Bericht des Kärntner Landesrechnungshofs

Generalsanierung des Sozialpädagogischen Zentrums Klagenfurt (Großvorhabensüberprüfung)

LRH-BERICHT-3/2026

Abbildung 5: Detailschnitt Terrassen 2. Obergeschoß

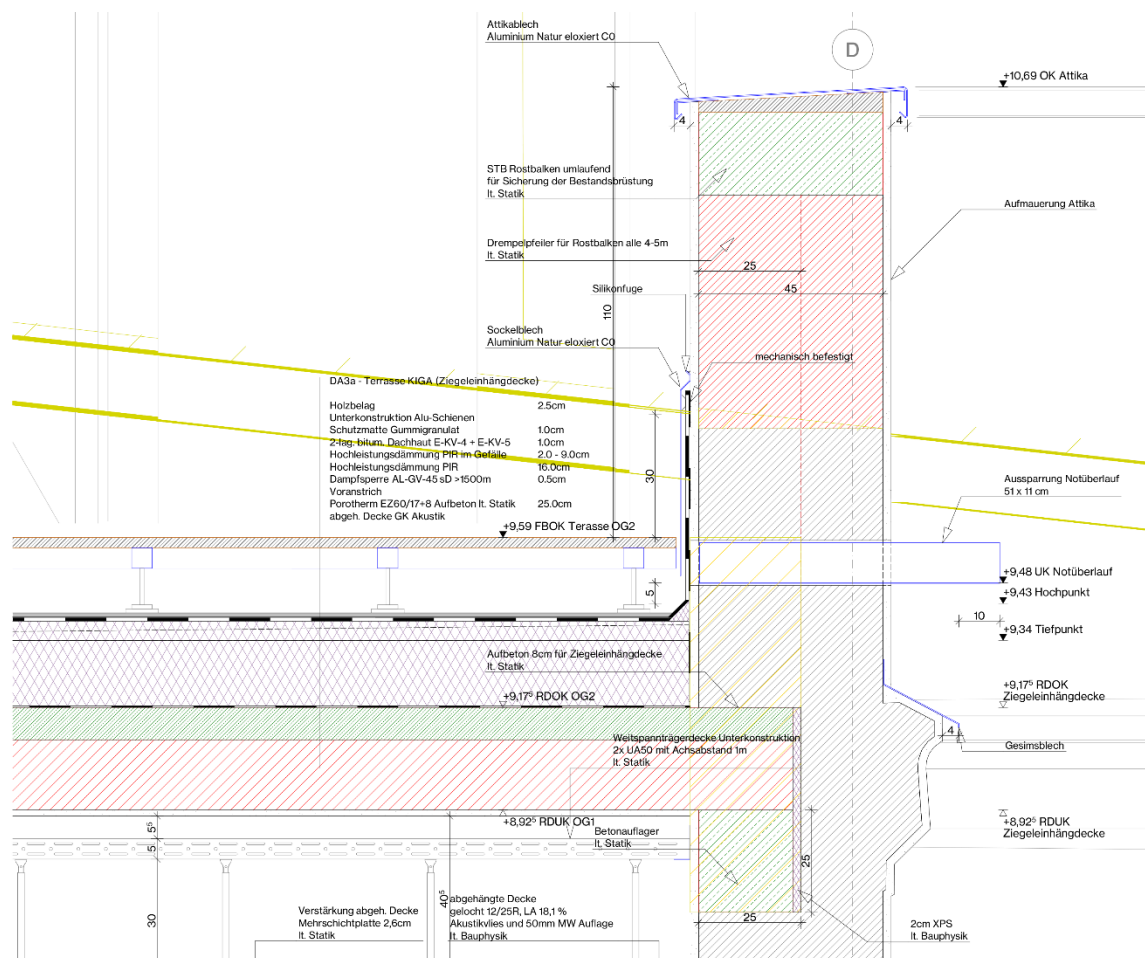
Das LIM wies in seiner Präsentation in der Sitzung des Lenkungsausschusses vom Oktober 2025 auf das vorhandene Einsparungspotential bei den Terrassen hin. Eine geänderte Planung war den vorgelegten Unterlagen jedoch nicht zu entnehmen. Der Lenkungsausschuss nahm die Einsparungspotentiale demnach nicht war.

- 14.2 Der LRH kritisierte, dass für den Kindergarten im zweiten Obergeschoß drei Terrassen zusätzlich zu den großzügig geplanten Spiel- und Bewegungsflächen vorgesehen waren. Die baulich erforderlichen Maßnahmen waren im Vergleich zum Nutzen unverhältnismäßig. Der LRH empfahl, die Terrassen im zweiten Obergeschoß entfallen zu lassen sowie, bestehenden Decken- und Dachkonstruktionen beizubehalten und die Fluchtwege im Südtrakt durch einfachere Maßnahmen sicherzustellen.

Der LRH kritisierte weiters, dass die im Lenkungsausschuss aufgezeigten Einsparungspotentiale bis zur Großvorhabensüberprüfung durch den LRH in der Planung nicht berücksichtigt waren. Der LRH empfahl, die seitens des LIM bereits aufgezeigten Einsparungspotentiale und die weiteren Optimierungspotentiale des LRH zu nutzen.

Abbildung 8: Informationsreicher Planausschnitt

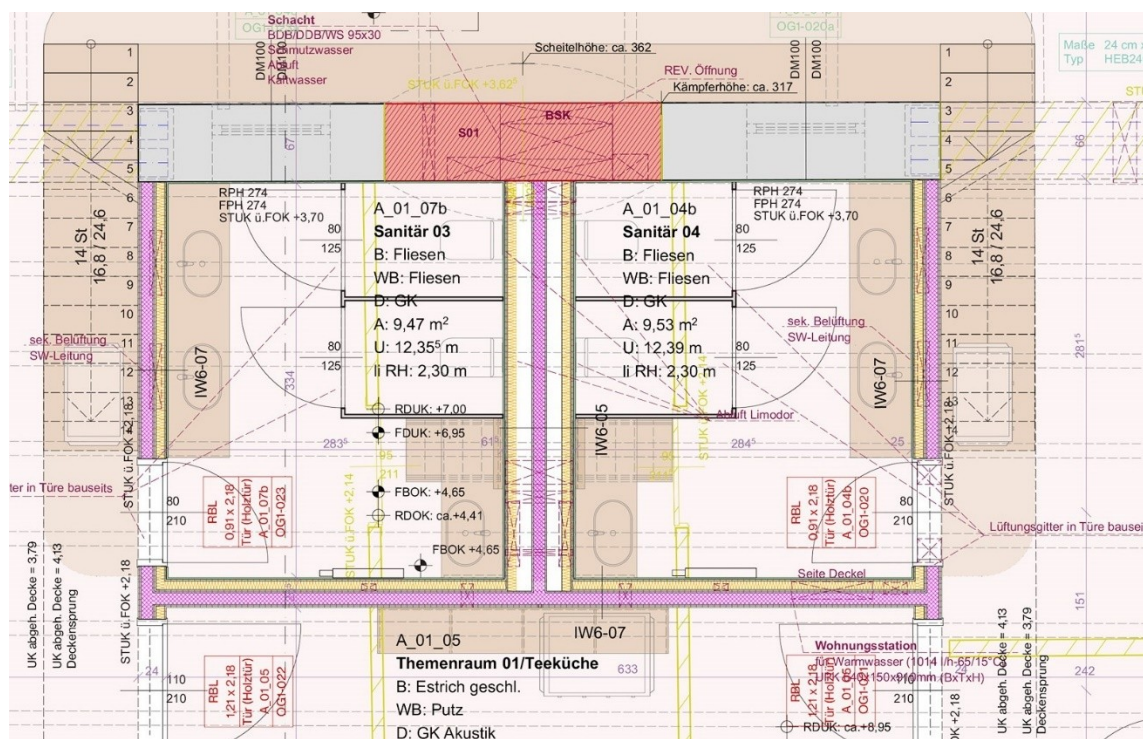
In den vorliegenden Plänen waren die Abbrüche in gelber Farbe dargestellt. Da sich auch viele weitere Informationen, wie beispielsweise der Raumstempel und die Einrichtungen, in den Plänen befanden und die Abbrucharbeiten umfangreich waren, waren die Pläne eher überbordend und unübersichtlich.

- 25.2 Der LRH kritisierte die überbordende Darstellung in den Planunterlagen. Der LRH empfahl, separate Abbruchpläne zu erstellen. Darüber hinaus sollte auch die Einrichtung in gesonderten Plänen dargestellt werden.

Abbildung 9: Ansicht im BIM-Modell

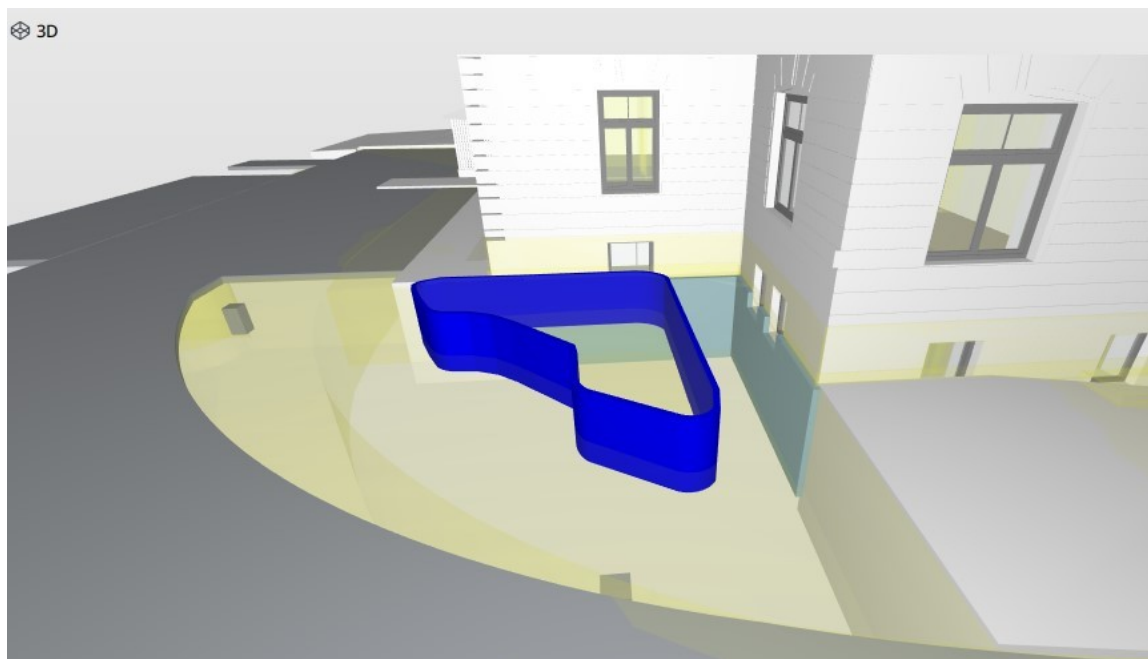
Die Mengen für die Soll-Kosten-Berechnung ermittelte der Planer auf Basis des BIM-Modells. Der Planer las beispielsweise den Abbruch der Wände anhand ihrer unterschiedlichen Stärken automatisiert aus. Eine Überprüfung der ausgelesenen Mengen ergab, dass beispielweise auch Beteinfassungen im Außenbereich als „Wand“ kategorisiert und im Erdgeschoß verortet waren. Somit waren die Massen im Leistungsverzeichnis beim Ziegelwandabbruch und beim Abbruch der Trockenbauwände mitinkludiert. Darüber hinaus war das Abtragen der

Beeteinfassungen in einer Pauschale und somit doppelt in den Soll-Kosten berücksichtigt. Der LRH reduzierte die Soll-Kosten dahingehend um 1.300 Euro. Eine weitere Überprüfung der BIM-Auswertung ergab, dass die Wände der Garagen ebenfalls in den Abbruchmassen der Zwischenwände aus Ziegel und Trockenbau berücksichtigt waren. Da es für das Abtragen der Garagen auch Pauschalpositionen gab, waren die Kosten analog zu den Beeteinfassungen mehrfach berücksichtigt. Der LRH reduzierte die Soll-Kosten dahingehend um 9.700 Euro.

Abbildung 11: Baugrubenaushub

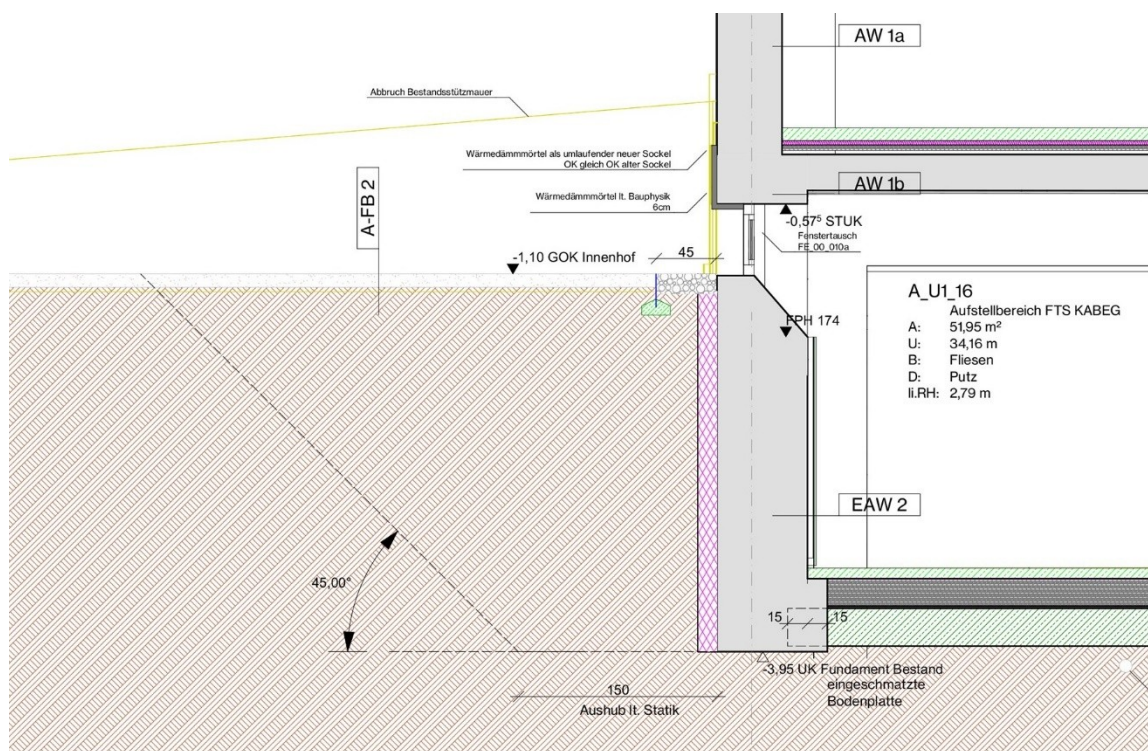
Eine Überprüfung der Massenbilanz des Erdaushubs zeigte Unstimmigkeiten zwischen Aushub, Wiedereinbau und Deponierung. Im Zuge der Fragebeantwortung kontrollierte und korrigierte das LIM die Massen. Der LRH reduzierte darauf aufbauend die Soll-Kosten um rund 16.000 Euro.

Abbildung 14: Ansicht auf Nordfenster

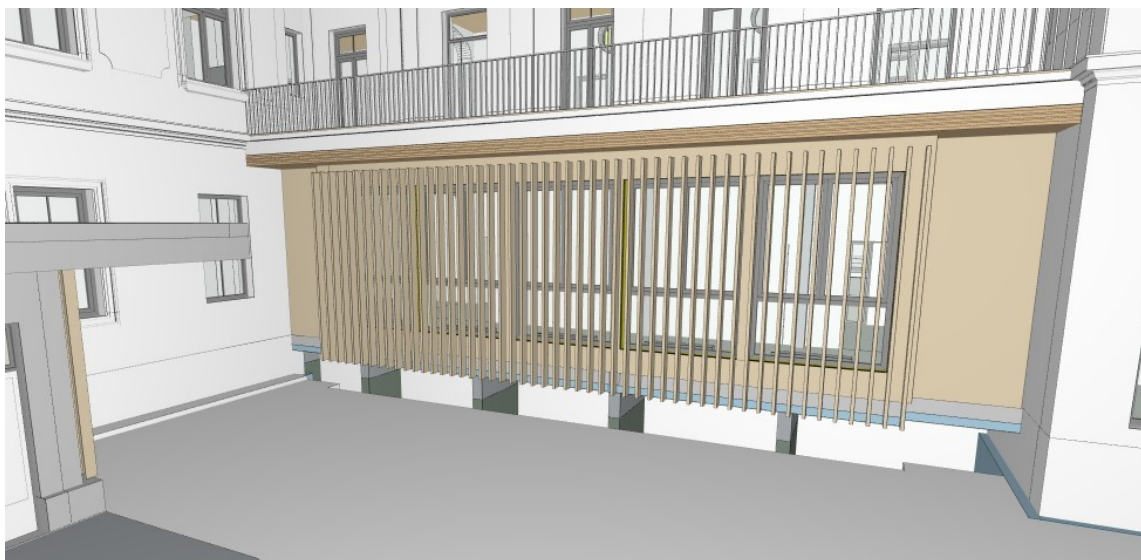
Der Zubau der zwei Garderoben war mit neun Fenster Richtung Norden geplant. Davor waren Lamellen aus Brettschichtholz angedacht. Die Fenster bestanden aus einem zweigeteilten oberen Teil, der öffenbar war, und einer unteren Fixverglasung. Zwischen der Fixverglasung und den vorgesetzten Lamellen war nur ein geringer Abstand vorhanden, der eine Fensterreinigung nur erschwert zuließ.

Abbildung 17: Innenportal aus Holz mit horizontalen Teilungen

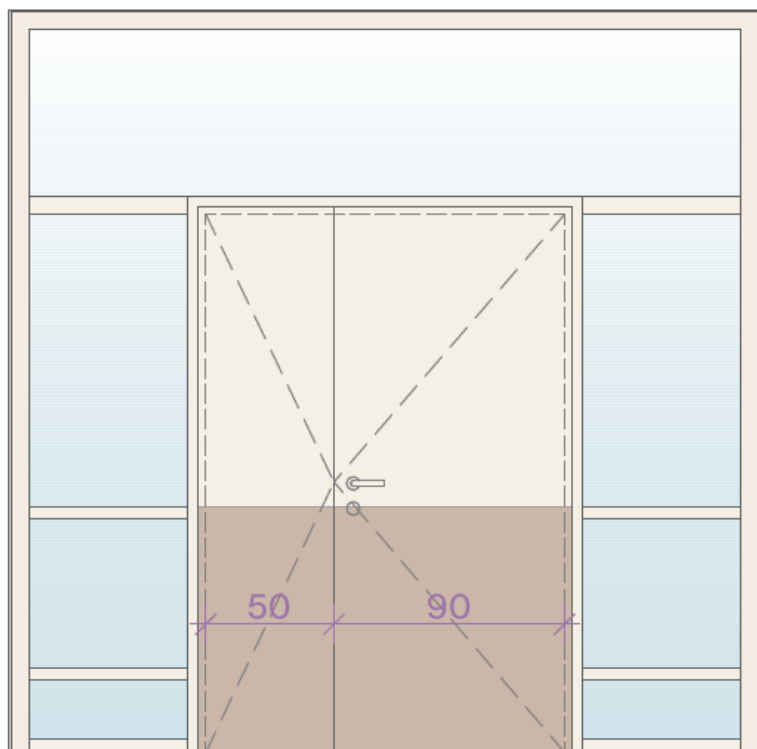
Gliederungen gerecht zu werden. Die gewählte Art der Umsetzung mittels Riegel aus Massivholz stellte dabei eine aufwendige Lösung dar.
